CCR-VIA -- COMITATO DI COORDINAMENTO REGIONALE PER LA VALUTAZIONE D'IMPATTO AMBIENTALE

Giudizio n° 4119 **Del** **11/01/2024**
Prot. n° 23/518995 **Del** **27/12/2023**

Ditta Proponente: ECOTECH S.r.l.

Oggetto: Modifica di un impianto di recupero rifiuti autorizzato con provvedimento di AUA della Provincia di Teramo protocollo n. 15622 del 16/01/2014, nel Comune di Corropoli (TE), in Via Centurati, 40

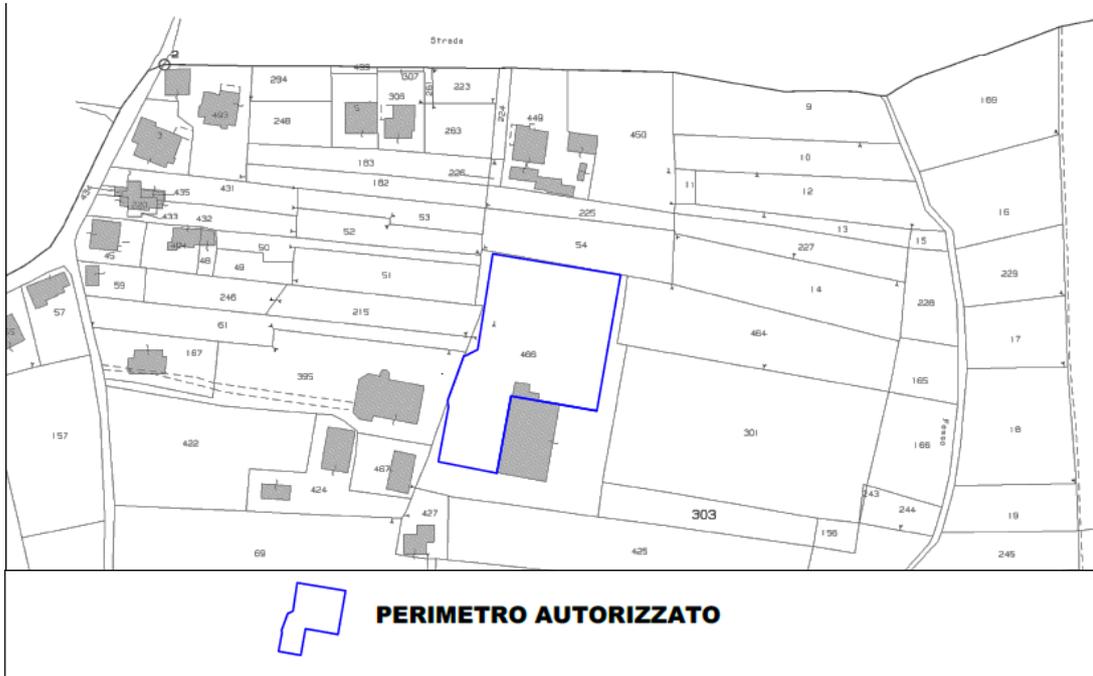
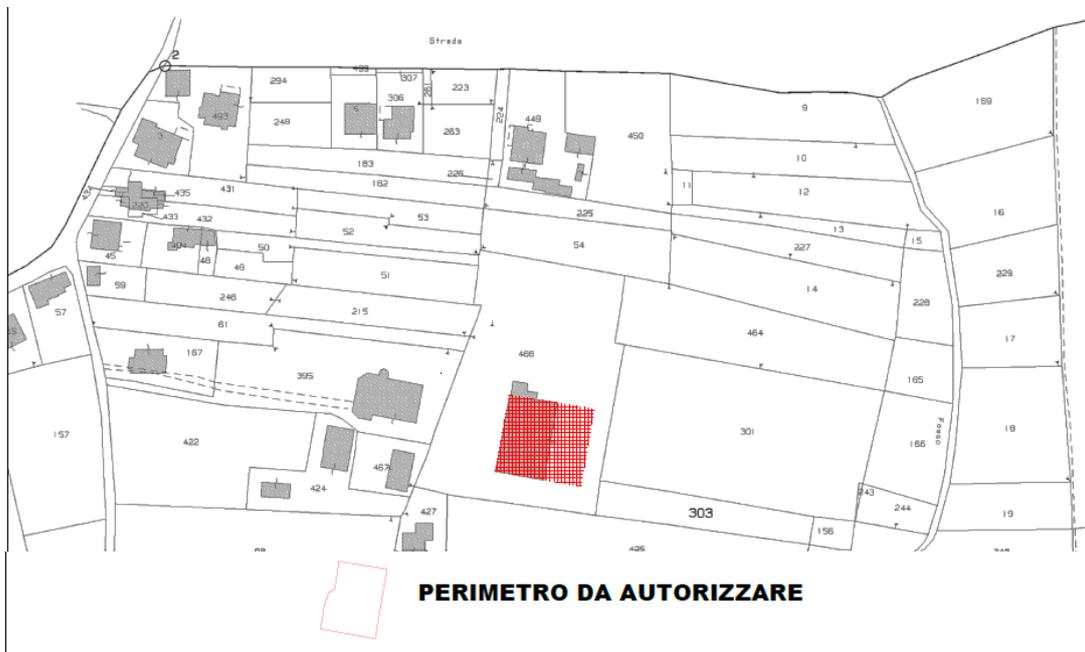
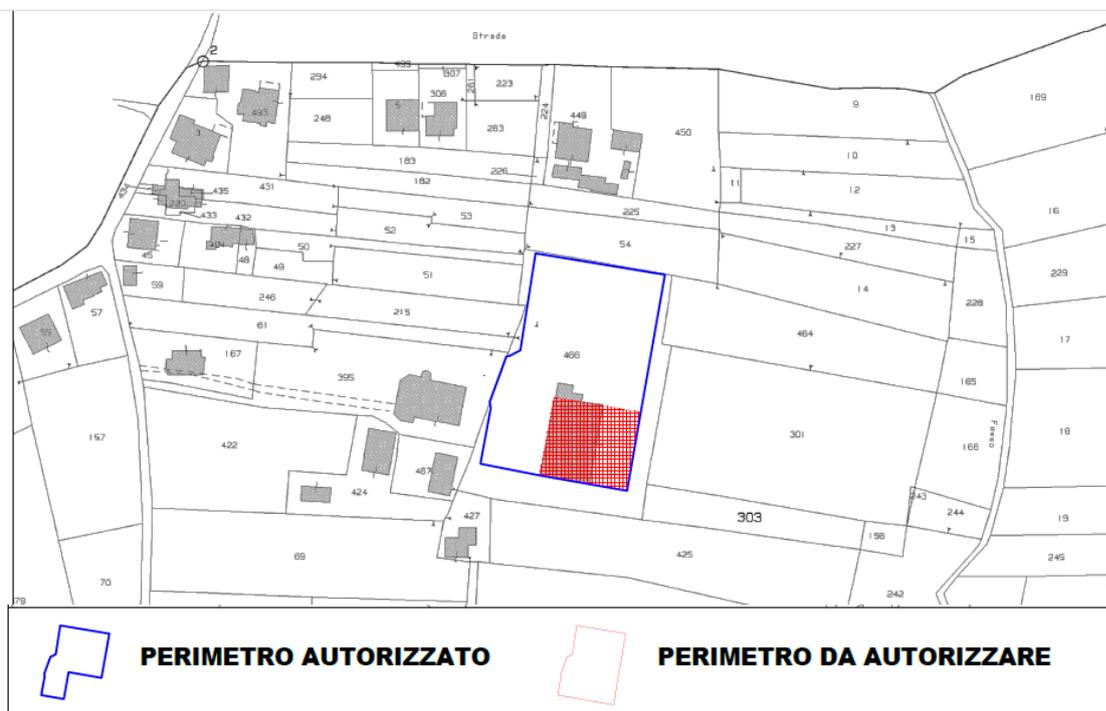
Visto che in Figura 27 e Figura 29 dello SPA i perimetri autorizzati e da autorizzare risultano scambiati e che inoltre non è chiara la corrispondenza con le planimetrie dello stato autorizzato e dello stato di progetto riportate in Figura 30 e in Figura 31 dello SPA medesimo;

Visto che nell'Allegato 1 dello SPA, nell'inquadramento catastale, vengono riportate le particelle 61-301-303-464-467 del Foglio 11, come facenti parte dell'ampliamento dell'impianto ma dalla planimetria catastale correlata non si evince quanto riportato;

1. riportare lo stato di fatto e di progetto su base catastale;
2. riformulare la valutazione previsionale di impatto acustico tenendo conto di quanto indicato in premessa;
3. dare evidenza della corrispondenza fra le superfici a disposizione e i volumi di stoccaggio richiesti per i rifiuti e il materiale end of waste;
4. argomentare circa l'applicabilità del Titolo III bis alla Parte II del D. Lgs. 152/06 e ss.mm.ii.;
5. fornire i chiarimenti richiesti in premessa sulla gestione delle acque meteoriche, aggiornando la relativa planimetria.

Il Tecnico asserisce di avere aggiornato la legenda della figura 29 con indicazione del perimetro autorizzato e da autorizzare coincidente con quella della figura 27, inoltre per quanto riguarda la corrispondenza tra le planimetrie dello stato autorizzato e dello stato di progetto riportate in figura 30 e in figura 31 precisa che la figura 30 è stata recuperata tra i documenti autorizzati relativi agli anni 2012/2013, ma risulta non essere perfettamente in scala e non è stato possibile ricavare ulteriori informazioni, mentre la figura 31 è stata oggetto di accurati rilievi con sistema GPS e pertanto possiede un elevato margine di precisione.

Per quanto riguarda l'inquadramento catastale viene dichiarato che **le particelle 61-301-303-464-467 del foglio 11 del Comune di Corropoli fanno tutte capo alla ditta Ecotech** e che **le operazioni di recupero rifiuti vengono svolte sulla particella 466 del foglio 11**, inoltre vengono allegati i seguenti stralci catastali:

- stato di fatto;
- stato di progetto;
- situazione complessiva.

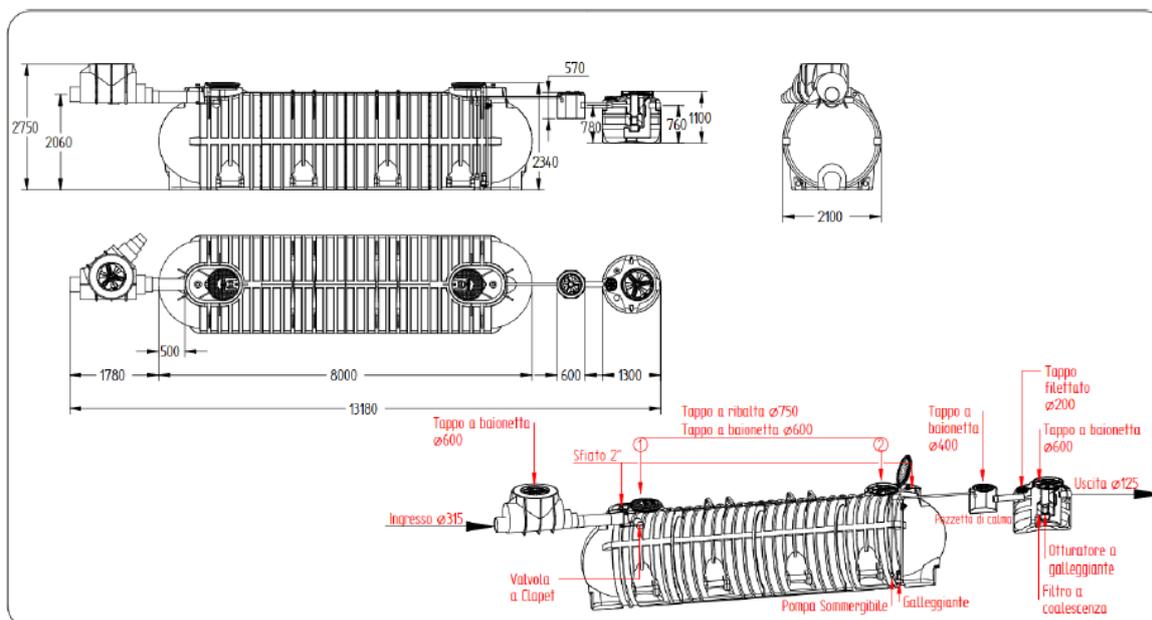
Considerato che non è stata aggiornata la planimetria delle acque meteoriche, come richiesto con Giudizio n. 4068 del 16/11/2023;

1. aggiornare la valutazione previsionale di impatto acustico, sulla base di quanto indicato in premessa;
2. aggiornare la planimetria delle acque meteoriche, come richiesto con Giudizio n. 4068 del 16/11/2023.

Visto che la planimetria delle acque meteoriche non riporta le linee di deflusso fra pozzetti e caditoie;

Il Tecnico dichiara di avere aggiornato il capitolo 4.3.3 *“Impianto di trattamento acque reflue”* dello SPA e che **nella nuova configurazione dell'ampliamento l'impianto avrà una superficie esterna pavimentata di circa 3.400 mq**, di conseguenza il **volume minimo necessario** per l'accumulo delle acque di prima pioggia risulterà pari a circa **14 mc**; a tal proposito la Ditta intende installare un **nuovo impianto** del tipo IPP A 24000 AS della Ditta Starplast, **avente una capacità di trattamento di 25,20 mc**, anche in vista di eventuali futuri ampliamenti. Nella fase attuale l'impianto sarà tarato per trattare un volume di 14 mc.

E' assertito che le acque di dilavamento superficiali provenienti dalle superfici scolanti, grazie alle adeguate pendenze, confluiranno nelle griglie di raccolta, intercettate da pozzetti interrati e collegate all'impianto di trattamento delle acque meteoriche costituito da vasche di accumulo delle acque di prima pioggia e da un comparto di disoleazione; all'interno delle vasche di accumulo le acque di prima pioggia stazioneranno per un tempo ottimale a garantire la separazione delle sostanze sedimentabili, successivamente le stesse verranno avviate al disoleatore. Nella vasca di accumulo avverrà la sedimentazione primaria dei materiali sospesi, mentre nel disoleatore verrà effettuata, la separazione della frazione oleosa e degli idrocarburi eventualmente presenti, successivamente al trattamento, le acque di prima pioggia verranno scaricate in pubblica fognatura. Per quanto invece riguarda **le acque di seconda pioggia**, le stesse, raccolte nella medesima rete delle acque meteoriche e **by-passate all'interno del pozzetto scolmatore**, saranno recapitate verso il corpo idrico superficiale, ovvero il Fosso dell'Abbadia adiacente all'impianto.
